EXPEDIENTE NÚM.: CONTR 2024 0001169668

TÍTULO: REDACCIÓN DE PROYECTO Y DIRECCIÓN FACULTATIVA DE LAS OBRAS DE ADECUACIÓN DE ESPACIOS LIBRES Y ESPACIOS AUXILIARES EN SEDE IAPH

RESPUESTAS A SOLICITUDES DE ACLARACIÓN nº1, nº2, nº3, nº4, nº5 y nº6

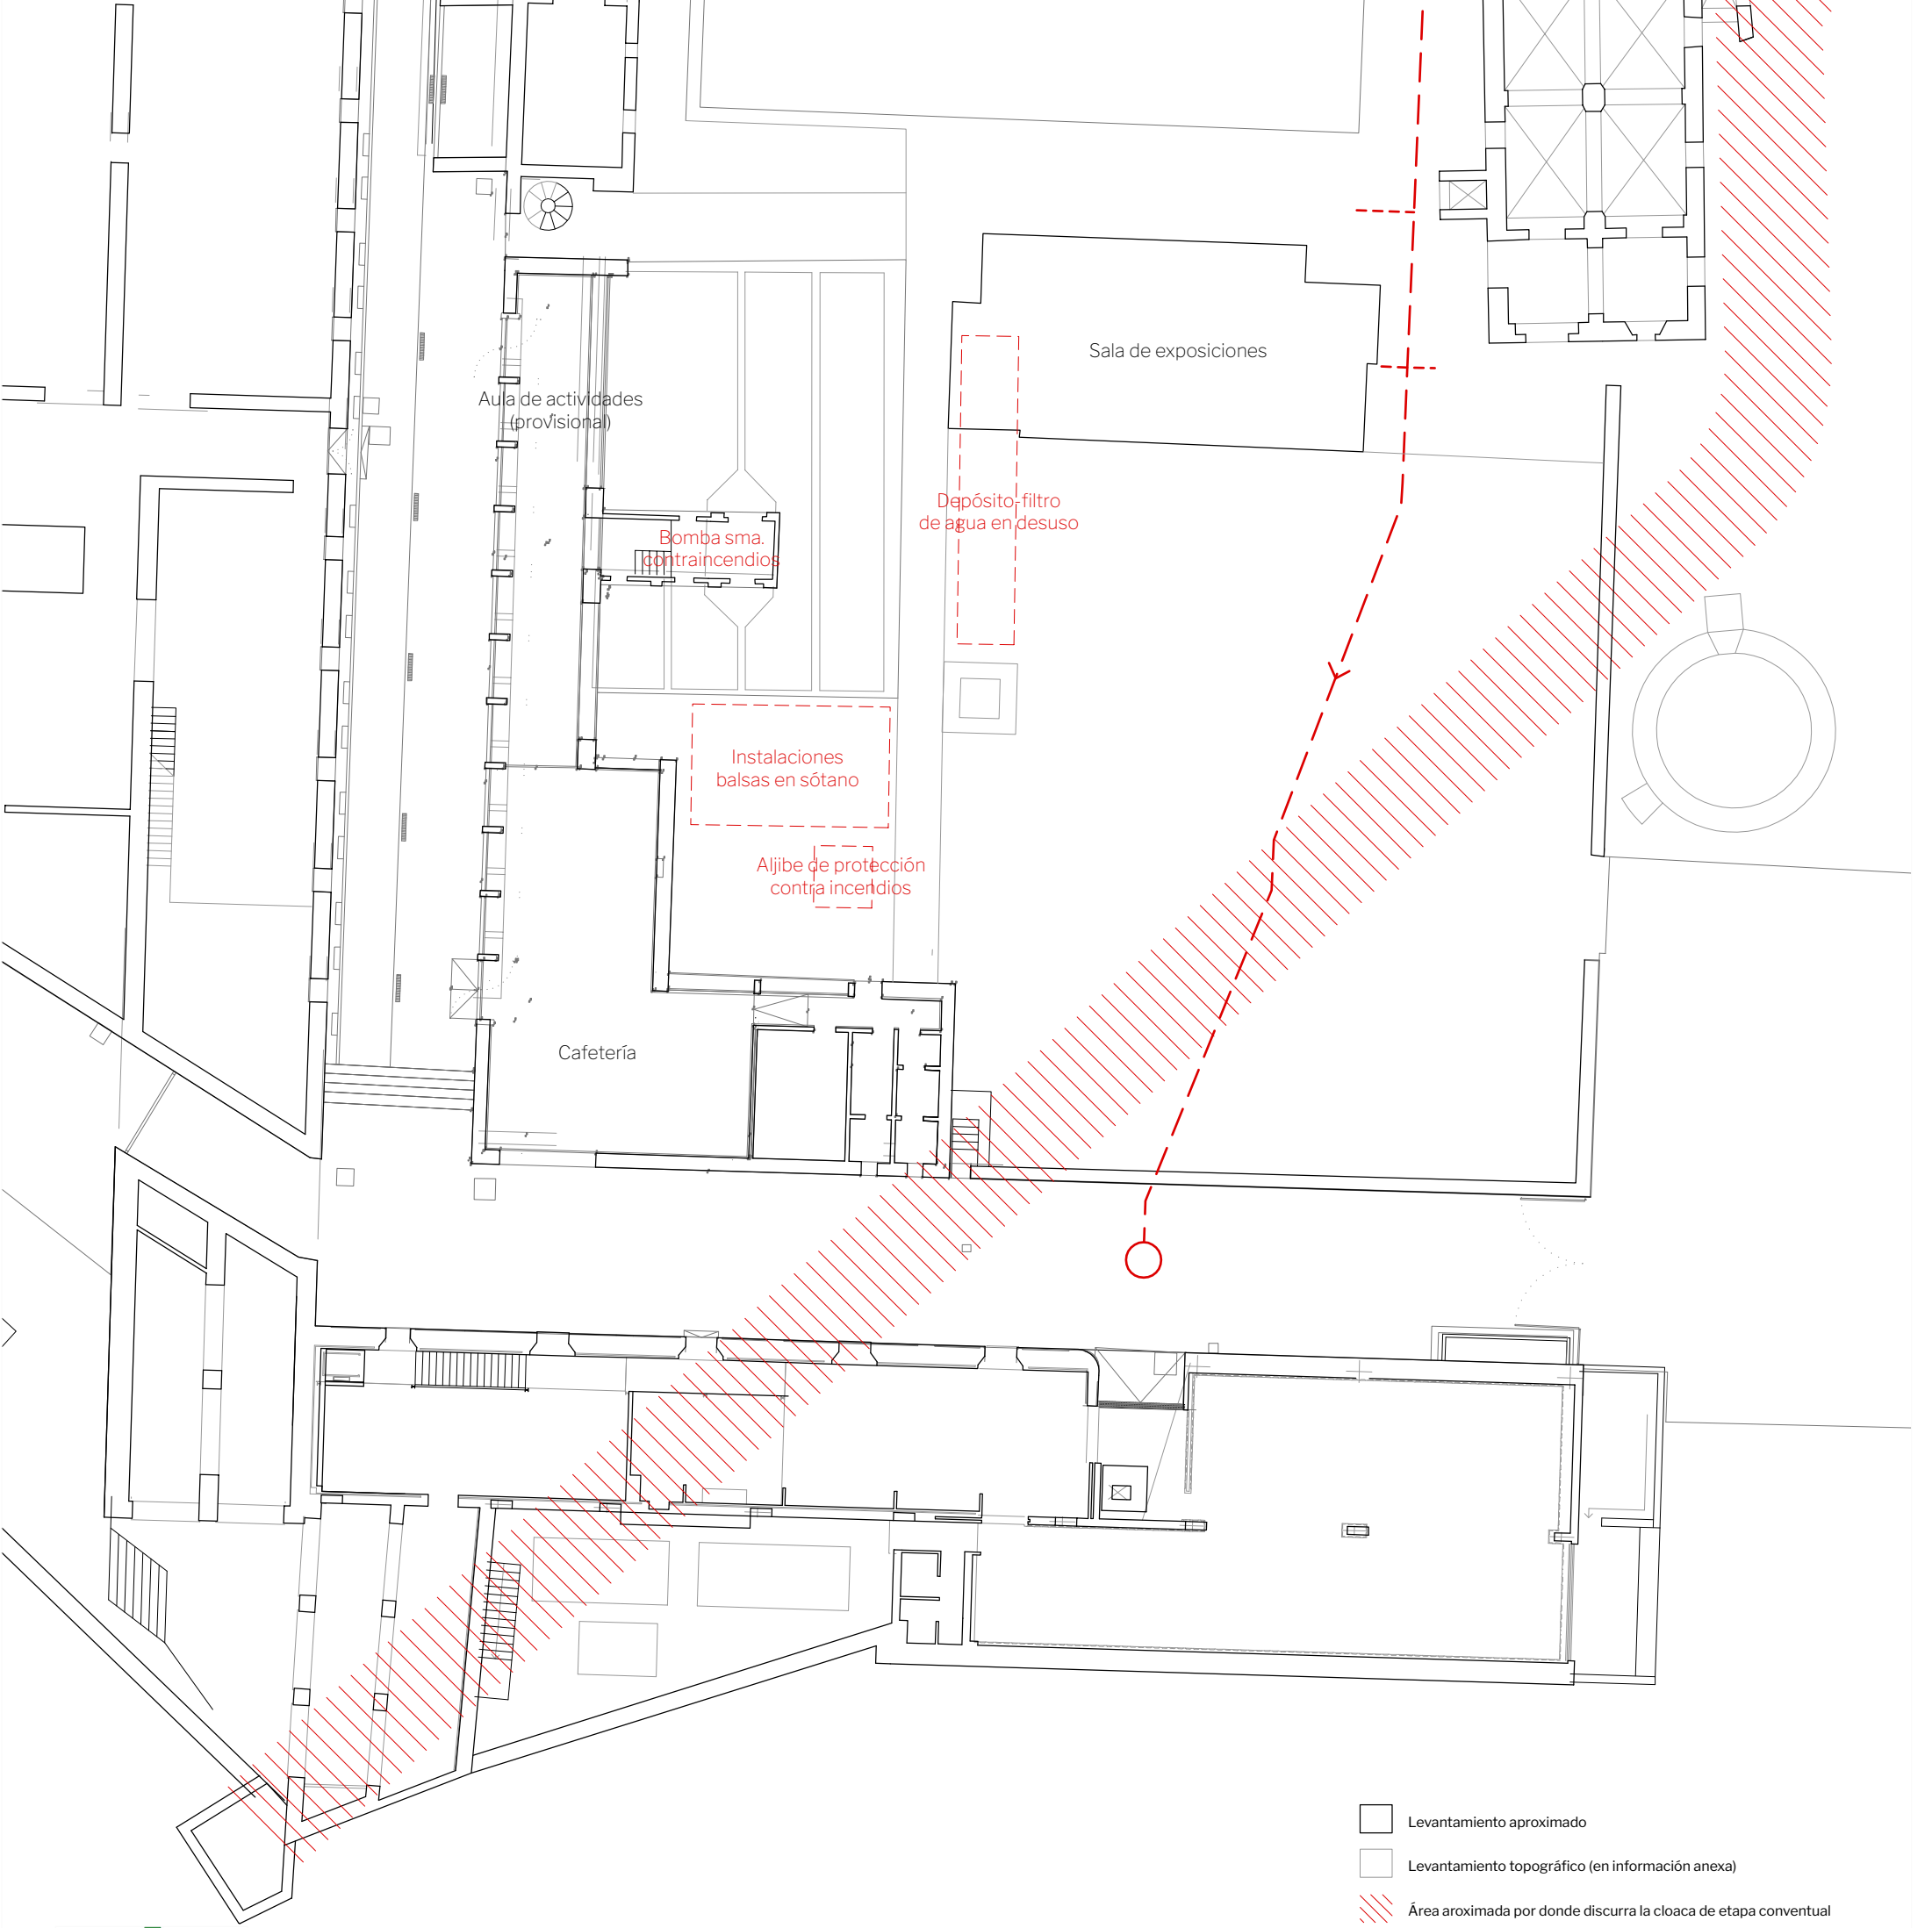
- **Consulta 6:** *¿Existe alguna otra instalación subterránea en el ámbito de actuación además de la anterior y del aljibe del sistema de protección contra incendios que se incluye en la información planimétrica incluida en el Anexo 3 del PPT?*

Respuesta ofrecida: Hay una serie de instalaciones subterráneas que puede ser necesario considerar en la propuesta:

- (1) el aljibe para el sistema de protección contraincendios localizado en los planos de protección contraincendios incluidos en el Anexo 3 del PPT;
- (2) un espacio subterráneo que contenía maquinaria de tratamiento del agua de las balsas de decantación, hoy en desuso;
- (3) un colector reciente, que conduce aguas pluviales del patio de legos a través del ámbito de intervención;
- (4) un depósito de filtraje en desuso que se encuentra en parte bajo la sala de exposiciones y que no se prevé demoler;
- y (5) una cloaca de etapa conventual de la que hay noticia, pero que se prevé situar con precisión con motivo de los estudios arqueológicos a los que hace referencia el punto 4º del apartado 3.4 del PPT.

No existe en la actualidad planimetría actualizada de dichas instalaciones, a excepción del aljibe(1) que ya figura en el Anexo 3 del PPT. No obstante, la situación aproximada de las mismas puede considerarse tal como se representa en el croquis adjunto.

-  Levantamiento aproximado
-  Levantamiento topográfico (en información anexa)
-  Área aroximada por donde discurra la cloaca de etapa conventual
-  Trazado aproximado de evacuación de pluviales
